o szacunkowej wartości powyżej progu. Na wykonanie roboty budowlanej dla nw. zadania: „Rozbudowa, przebudowa i modernizacja budynku szpitala przy ul. Barskiej 16/20 w Warszawie”. Znak sprawy – PN 95/2023.

W związku z powyższym, Zamawiający udziela następujących wyjaśnień:

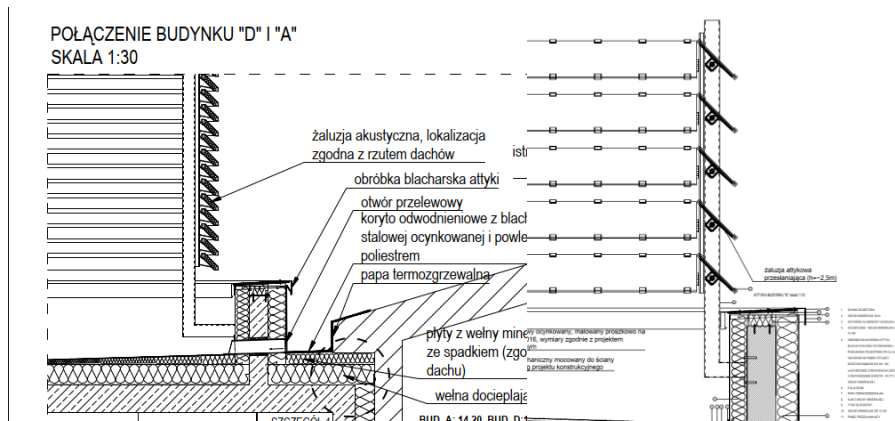
Proszę o podanie referencyjnego szkła o wsp. $g=50\%$.

kontaktron na skrzydle otwieranym, powiązany z systemem
RAL: 7016	okno zewnętrzne aluminiowe ze skrzydłem rozwierno-uchy PN-B-02151-3:2015-10; o $L_t > 50\%$, $g=50\%$, współczynnik
RAI	okno zewnętrzne aluminiowe ze skrzydłem rozwierno-uchw

Do decyzji Wykonawcy.

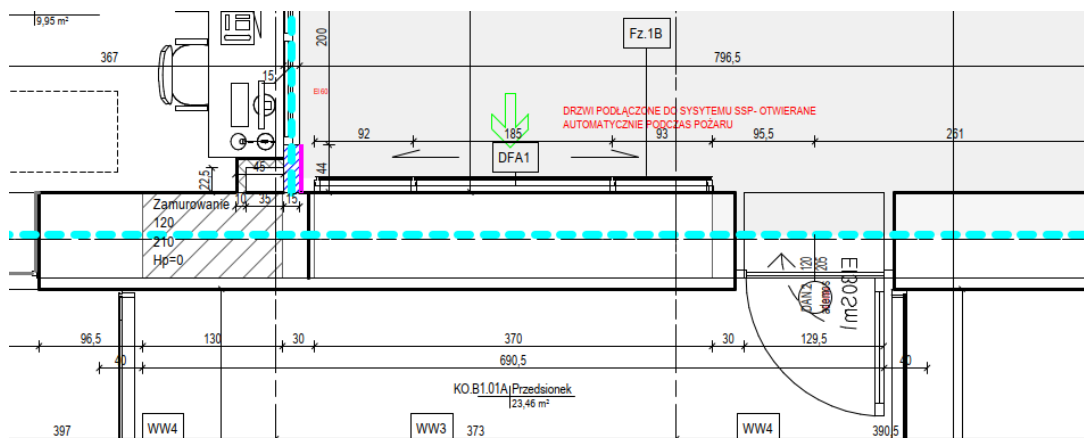
Rys 244-IP-AA-B1-DR-A-02001_Proszę o wyjaśnienie poniższego schematu przebudowy dla bud. A. Drzwi automatyczne są umiejscowione na ścianie ppoż.?

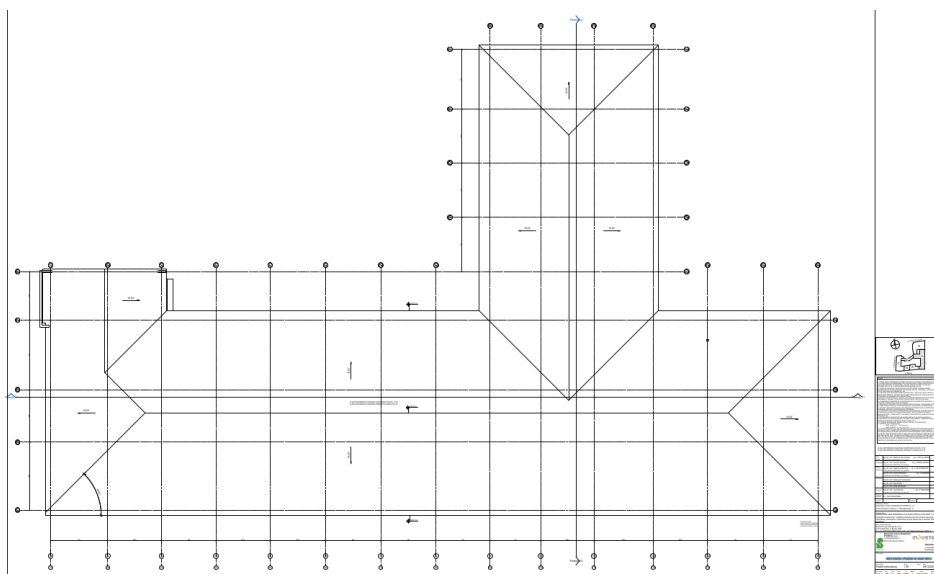
Budynek A – konstrukcja dachu – Prosimy o uzupełnienie informacji odnośnie zastosowanych powłok malarskich, którymi pokryte zostały elementy drewniane konstrukcji. Czy konstrukcja aktualnie jest zabezpieczona pożarowo jeśli tak, to do jakiej klasy?

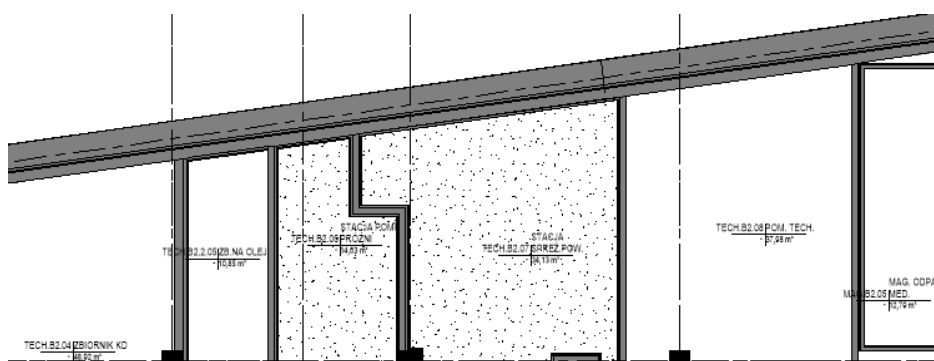
Dot. bud. A- prosimy o informację, jakie są oczekiwania Zamawiającego w odniesieniu do istniejących balustrad w oknach klatek schodowych. Czy Zamawiający oczekuje jakichkolwiek prac dla tych elementów? Projekt nie przewiduje żadnych zmian w tym zakresie

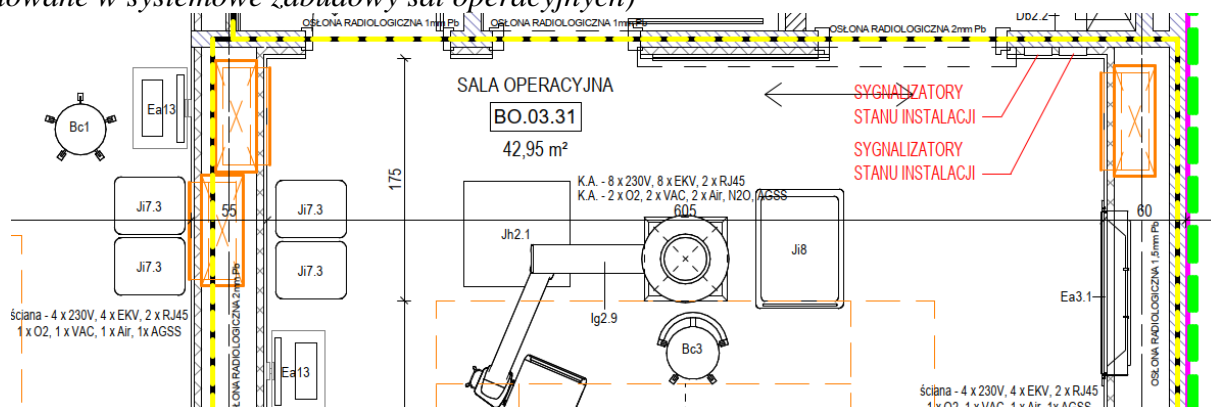
Dot. bud A i D – prosimy o informację, w których oknach należy zamontować nowe rolety wewnętrzne?

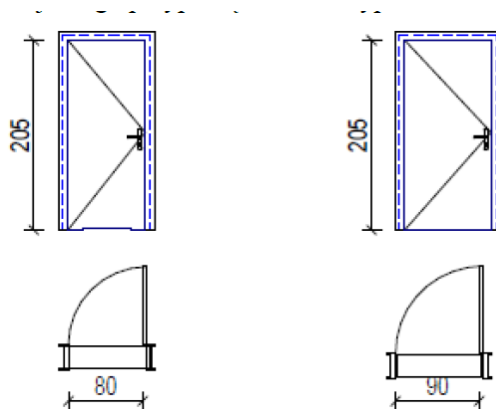
Budynek A jest wpisany do ewidencji zabytków, w związku z tym prosimy o informacje, czy Zamawiający posiada uzgodnienia z Konserwatorem dot. ewentualnych renowacji istniejących elementów konstrukcyjnych, elewacyjnych bądź wykończeniowych?

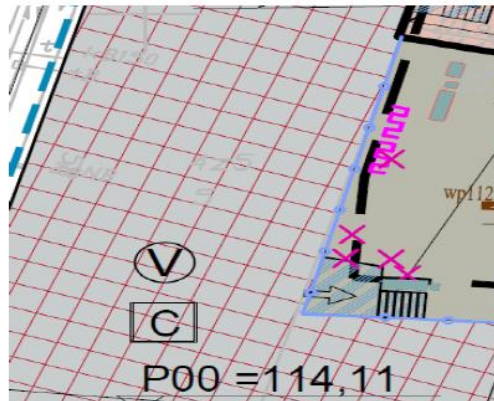
Prosimy o informację, czy wszystkie parapety zewnętrzne, jak i wewnętrzne w budynku A są przeznaczone do demontażu? Jeśli nie, prosimy o dokładne wskazanie miejsc które podlegają rozbiórce oraz wskazanie specyfikacji parapetów zewnętrznych w budynku A.

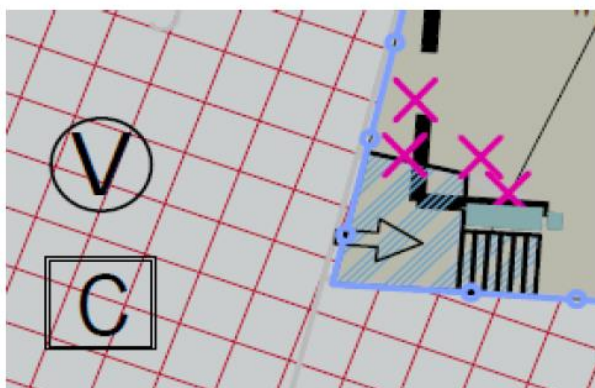
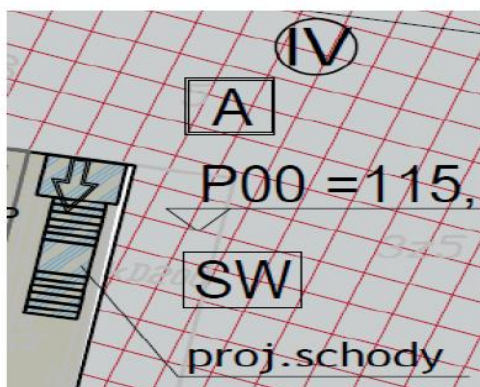
Prosimy o informację, czy istniejące rury spustowe oraz rynny na budynku A podlegają wymianie. Jeśli tak, prosimy o podanie ilości mb rur spustowych oraz rynien do wymiany.

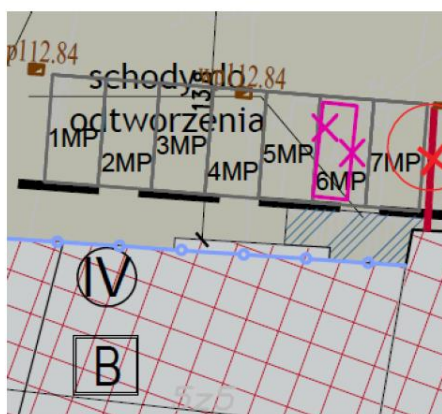
Prosimy o podanie w jaki sposób należy odtworzyć schody przed budynkiem istniejącym B przedstawione na rysunku poniżej, ponieważ w projekcie nie ma wystarczającej ilości informacji na ten temat. Prosimy o pełny zakres robót dotyczących tego odtworzenia schodów - czy demontujemy je w całości wraz z konstrukcją czy wymieniamy tylko samą nawierzchnię na nich?

Istniejące schody są w bezpośrednim sąsiedztwie kondygnacji podziemnych budynku E. Należy wykonać prace umożliwiające wykonanie budynku E oraz umożliwienie komunikację do kondygnacji piwnicznej budynku B za pomocą schodów zewnętrznych. Do decyzji Wykonawcy oraz zaplanowania prac wykonawczych.

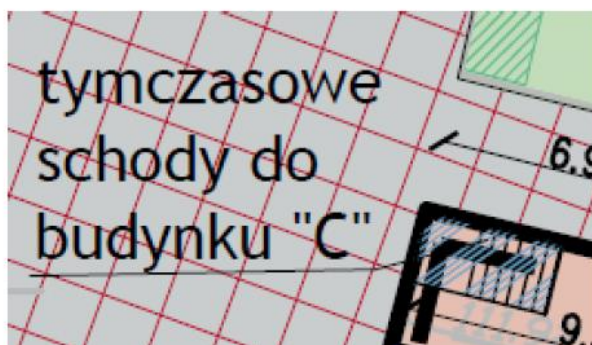
Prosimy o informację dotyczącą tymczasowych schodów do budynku C przedstawionych na rysunku poniżej. Czy są to schody istniejące czy do wykonania? Jeśli do wykonania, prosimy o informację czy te schody miałyby być w konstrukcji stalowej?

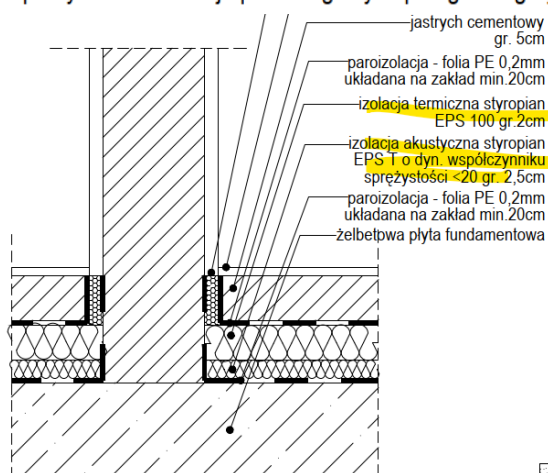
Dot. bud. A- Prosimy o wyjaśnienie rozbieżności między opisem technicznym, a częścią rysunkową dot. układu warstw w stropach międzykondygnacyjnych. W opisie jest mowa o matach akustycznych, natomiast część rysunkowa np. rys. 244- IP -00- -DR -A – 40011 pokazuje jako izolację akustyczną EPS gr 4,5cm

- Izolacja akustyczna stropów kondygnacji powtarzalnych – mata akustyczna grubość wg spisu przegród

Wymagana izolacyjność stropów dla szpitali wynosi:

- R'_{A1} lub $D_{nT, A1min} > 50dB$

Doprecyzowane izolacje poszczególnych przegród wg. rysunku 244-IP-AA-ZZ-DR-A-05000.

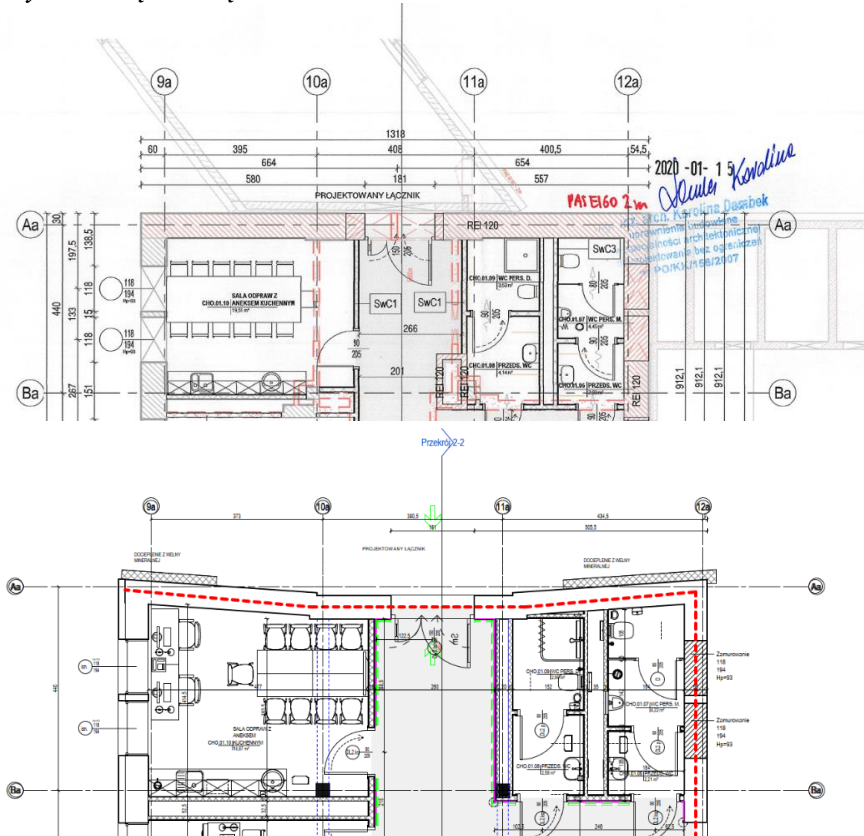
Prosimy o informację dla jakich pomieszczeń/ powierzchni Zamawiający oczekuje identyfikacji kolorystycznej przedstawionej na rys. schematów rozmieszczenia akcentów kolorystycznych. Czy akcenty kolorystyczne mają dotyczyć wybranych pomieszczeń (których)? Dokumentacja nie precyzuje w jasny sposób tego zakresu.

Zgodnie rysunkami: 244-IP-AA-XX-SD-A-11006; 244-IP-DD-XX-SD-A-11006 244-IP-EE-XX-SD-A-11001 wymagana jest identyfikacja wewnętrzna.

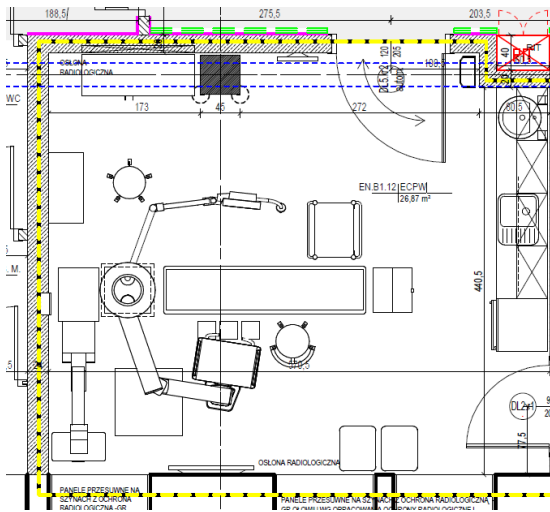
Prosimy o podanie dodatkowych informacji odnośnie kominów przeznaczonych do rozbiórki w budynku A, takich jak: wysokości tych kominów oraz o informację czy są one murowane.

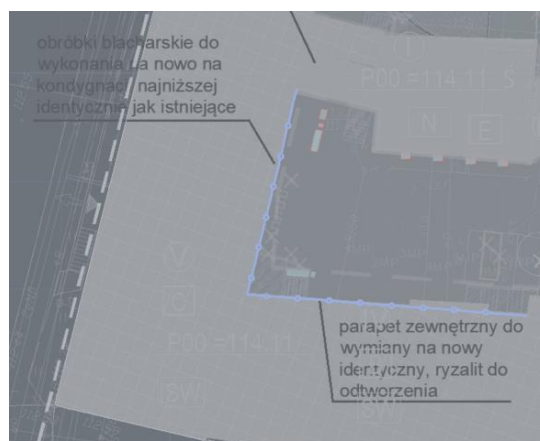
Prosimy o dokładne wskazanie miejsc w projekcie, gdzie należy zastosować izolację termiczną na istniejące ściany fundamentowe w budynku A bądź podanie odpowiedniej ilości tych izolacji.

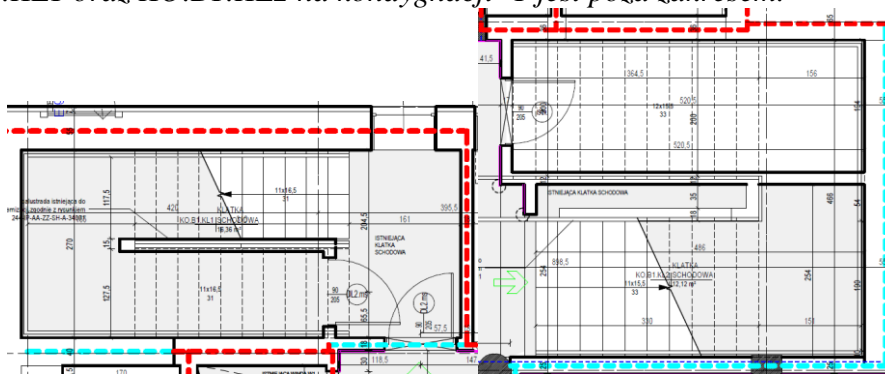
Dot. budynku A. Prosimy o potwierdzenie, że wykończenie biegów i spoczników istniejących klatek schodowych pozostaje bez zmian.

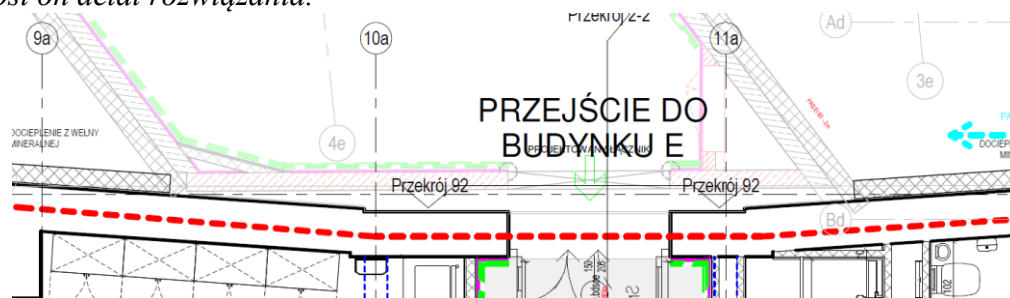
Czy na styku ścian budynków istniejących z projektowanymi dokumentacja przewiduje styropian dylatacyjny czy ma pozostać pustka powietrzna?

Wszelkie dylatacje pomiędzy budynkami należy wykonać jako systemowe rozwiązanie przeciwpożarowe np. za pomocą wełny mineralnej i ogniochronnej elastycznej zaślepki szczeliny dylatacyjnej z miękkiej gąbki wykończonych elastyczną masą uszczelniającą.

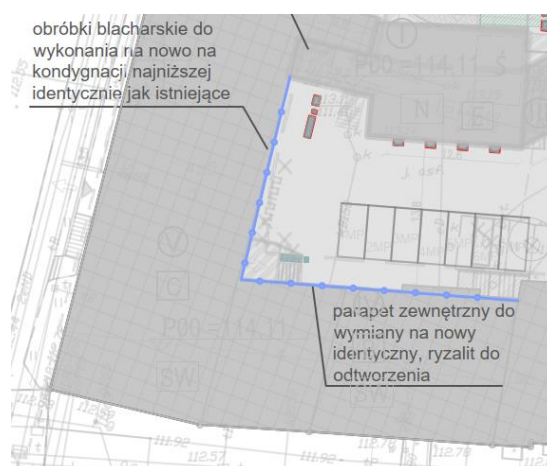
Dot. bud. A- Wobec rozbieżności w dokumentacji przetargowej (przekroje, opis, STWIOR) prosimy o doprecyzowanie parametrów i oczekiwanego standardu dla mat akustycznych w warstwach stropów międzykondygnacyjnych.

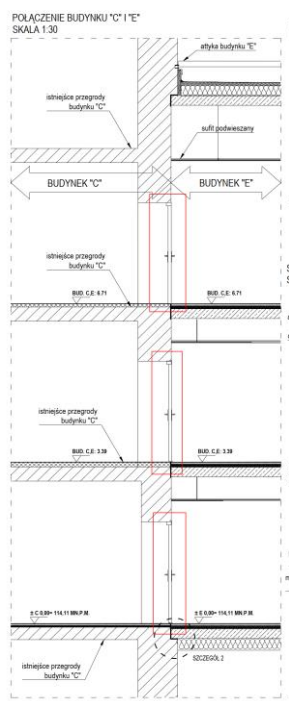
Prosimy o wskazanie oczekiwanego standardu wykończenia ścian i stropów rampy zjazdowej do garażu

Należy wykonać tynki kategorii III i pomalować zgodnie z kolorystyką elewacji budynku E.

PRACE ROZBIÓRKOWO-REMONTOWE

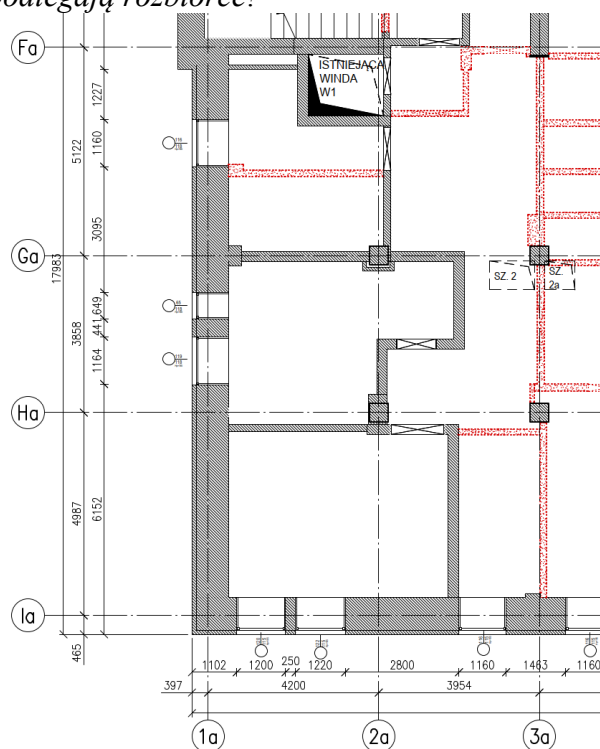
Zgodnie z opisem technicznym „A_244-IP-00-XX-TD-A-02000_OPIS” punkt 7.1 Prace rozbiórkowo-remontowe wszystkie ściany wewnętrzne podlegają rozbiórce. Natomiast na rysunku konstrukcyjnym „244-IP-AA-B1- DR - K – 02001 rew 0” odnoszącym się do poziomu piwnicy B1, ściany działowe wewnętrzne osiach 1a-3a/Fa-1a nie podlegają rozbiórce. Czy wspomniane wyżej ściany działowe na poziomie B1 osi 1a-3a/Fa-1a podlegają rozbiórce?

Należy wykonać zgodnie z projektem konstrukcji

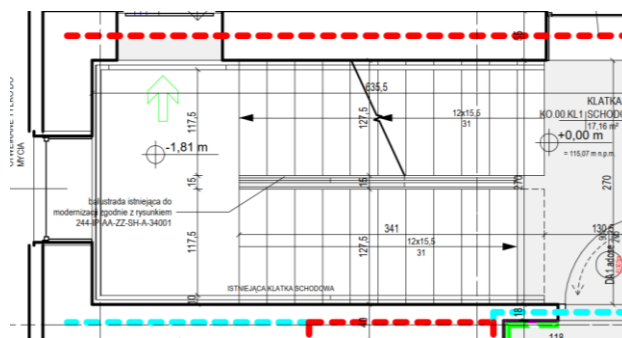
Prosimy o potwierdzenie, że w budynku A modernizacja balustrad ma zostać wykonana zgodnie z pkt 7.7 Balustrady i poręczę opisu architektury dla budynku A i ma polegać na domontowaniu do istniejącej balustrady murowanej fragmentu balustrady stalowej.

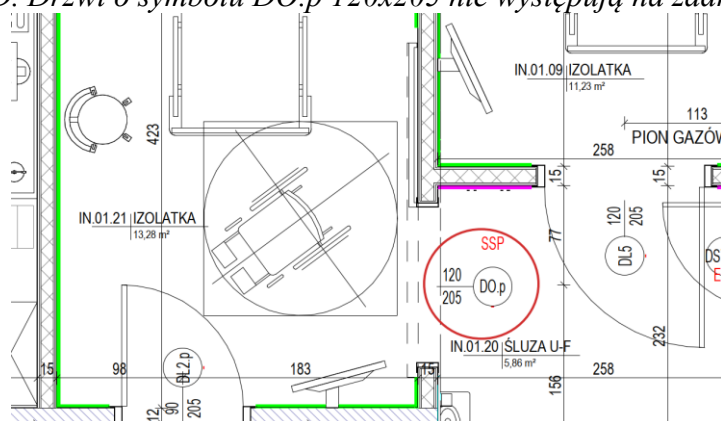
Prosimy o wytyczne dotyczące akustyki dla drzwi aluminiowych zlokalizowanych w ciągach komunikacyjnych.

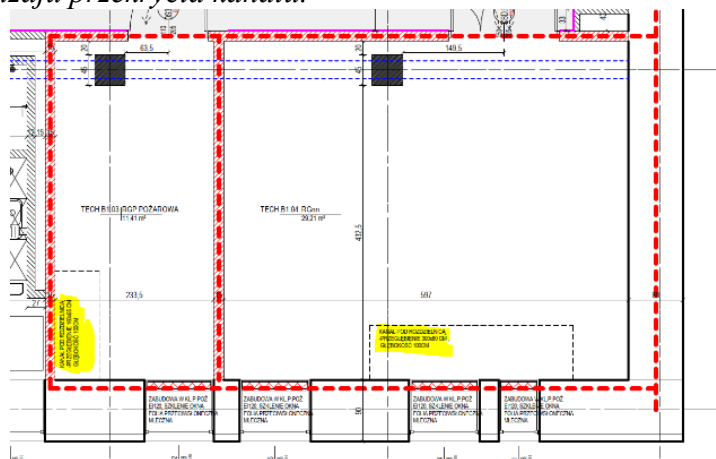
W udostępnionych w dniu 12.02.2024 r. rysunkach, brak rozmieszczonych pikiet dla warstw przegród pionowych i poziomych co uniemożliwia identyfikację zaplanowanych przegród. Prosimy o udostępnienie kompletnych rysunków. Przykład dotyczący budynku D:

Dokumentacja została uzupełniona na rzutach o bardziej szczegółowe oznaczenia przegród.

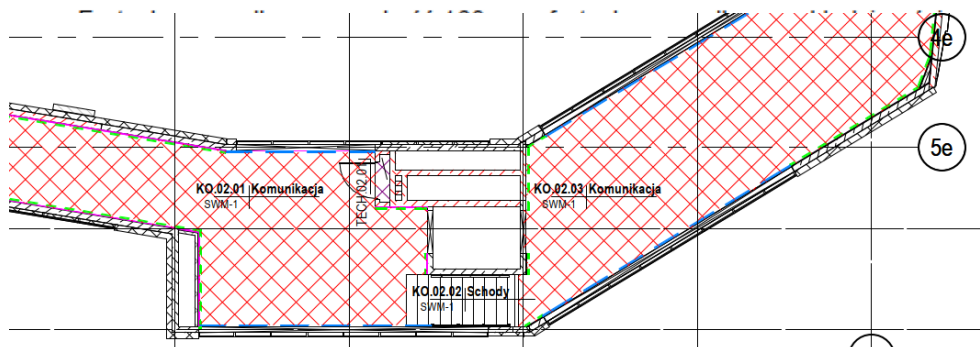
Prosimy o potwierdzenie, że Zamawiający nie wymaga parapetów wewnętrznych w budynku E (bud. łącznika)

Zamawiający wymaga parapetów zgodnie z częścią opisową pkt 7.7. Fasady należy wykonać zgodnie z detalem.

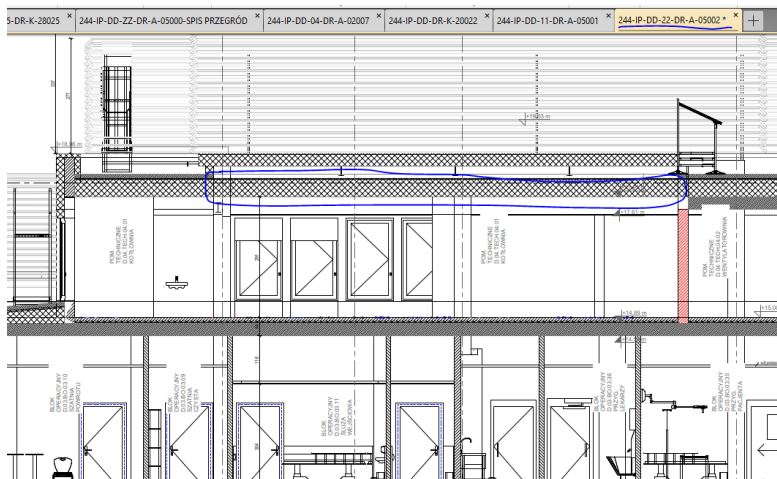
Prosimy o potwierdzenie, że wykonanie planu tyflograficznego w bud. A jest poza zakresem tego przetargu- brak pozycji w zestawieniu wyposażenia dla bud. A (tabela .xls)

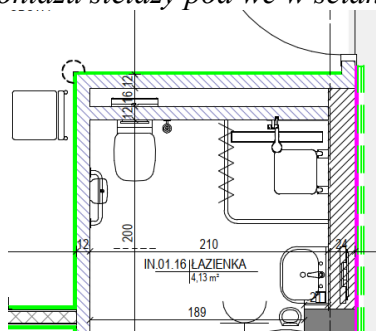
Prosimy o załączenie rzutów ze schematem fakturowych oznaczeń nawierzchni.

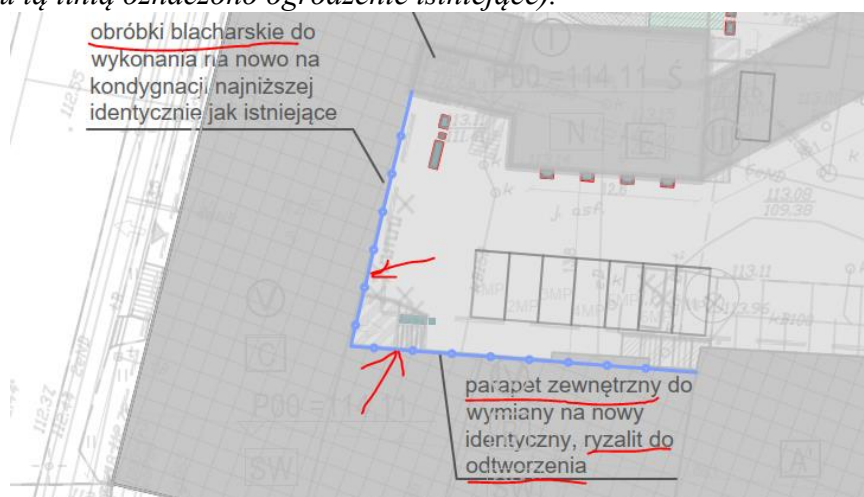
Czy ściany działowe murowane mogą być wykonane w technologii lekkich systemowych ścian działowych z płyt GK?

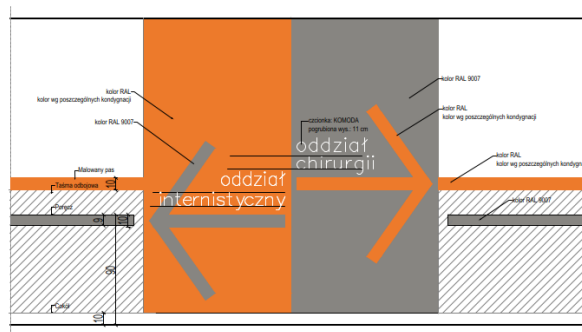
Jeśli dostawa i montaż elementów informacji wizualnej odpowiednio dla bud. A, D i E jest w zakresie przetargu prosimy o udostępnienie projektu z wytycznymi (zestawienie, rodzaj / wielkość elementów, technologia wykonania, wytyczne kolorystyczne, czcionka itp.)

W zakresie oferty jest identyfikacja zgodnie z rysunkami :244-IP-AA-XX-SD-A-11006; 244-IP-DD-XX-SD-A-11006 244-IP-EE-XX-SD-A-11001.
